**AVIS RELATIF À LA PROTECTION
CONTRE LES EVENTUELS EFFETS NOCIFS ET NUISANCES
PROVOQUÉS PAR LES RAYONNEMENTS NON IONISANTS
GÉNÉRÉS PAR DES ANTENNES ÉMETTRICES STATIONNAIRES**

Commune : GEMBLoux - Exploitant : TELENET GROUP

Référence exploitant : NR1132D

Rapport n° 1355 / 2024

Figure 1 : Vue en plan des lieux de séjour et des points de contrôle

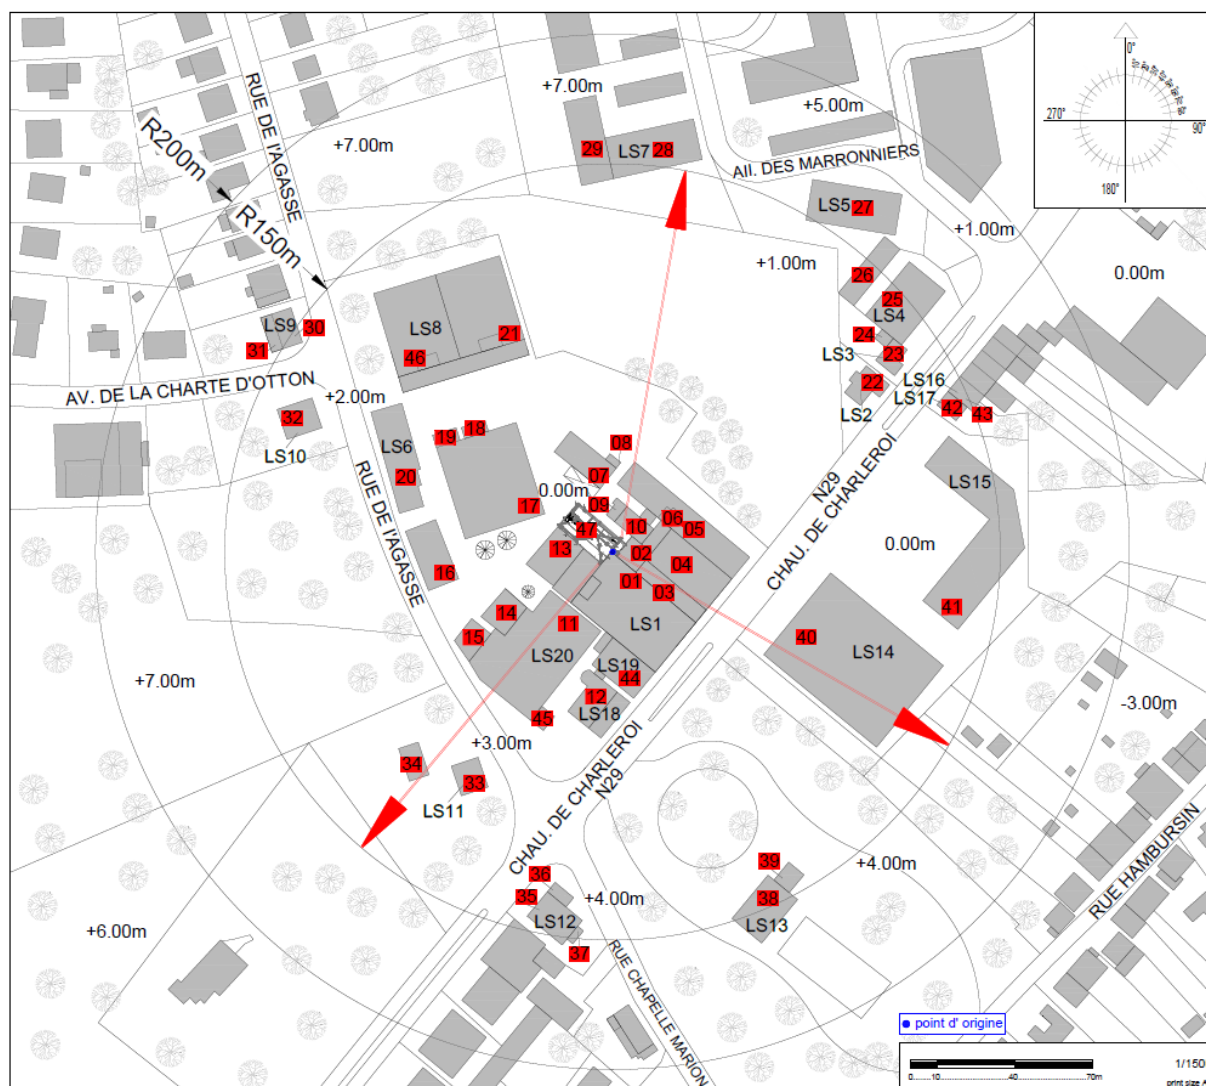
- le numéro du point de contrôle repris sur un des plans de la figure 1;
- le numéro du LS dans lequel se trouve le point de contrôle de la 1^{ère} colonne ;
- l'atténuation d'obstacle prise en compte pour le calcul de l'indice d'exposition dans le LS ;
- le résultat du calcul de l'indice d'exposition.

N° point de contrôle	LS	Atténuation (dB)	Indice d'exposition relatif à la limite par installation IE_i
28	LS7	3,0	0,325
29	LS7	3,0	0,279
35	LS12	3,0	0,259
27	LS5	3,0	0,226
38	LS13	3,0	0,209
25	LS4	3,0	0,201
39	LS13	3,0	0,198
47	LS1	10,0	0,198
41	LS15	3,0	0,197
37	LS12	3,0	0,152
43	LS16	3,0	0,125
36	LS12	3,0	0,116
11	LS20	3,0	0,114
23	LS3	3,0	0,107
26	LS4	3,0	0,101
42	LS17	3,0	0,089
4	LS1	3,0	0,088
7	LS1	3,0	0,055
24	LS3	3,0	0,051
33	LS11	3,0	0,050
46	LS8	3,0	0,049
45	LS20	3,0	0,048
22	LS2	3,0	0,040
3	LS1	3,0	0,039
21	LS8	3,0	0,039
15	LS20	3,0	0,039
34	LS11	3,0	0,038
14	LS20	3,0	0,034
30	LS9	3,0	0,034
40	LS14	3,0	0,034
5	LS1	3,0	0,032
8	LS1	3,0	0,026
31	LS9	3,0	0,026
32	LS10	3,0	0,025
12	LS18	3,0	0,024

En ce qui concerne les antennes de l'installation mentionnées dans le tableau 1, la distance maximale à laquelle la limite pourrait être atteinte, à l'extérieur, est égale à 131,8 m. S'il n'y a pas de LS à une distance inférieure, les antennes respectent forcément la limite d'immission.

Dans le cas des LS situés à l'intérieur des bâtiments, une atténuation d'obstacle est prise en compte et il en résulte que la distance maximale à laquelle la limite pourrait être atteinte se réduit à 93,3 m.
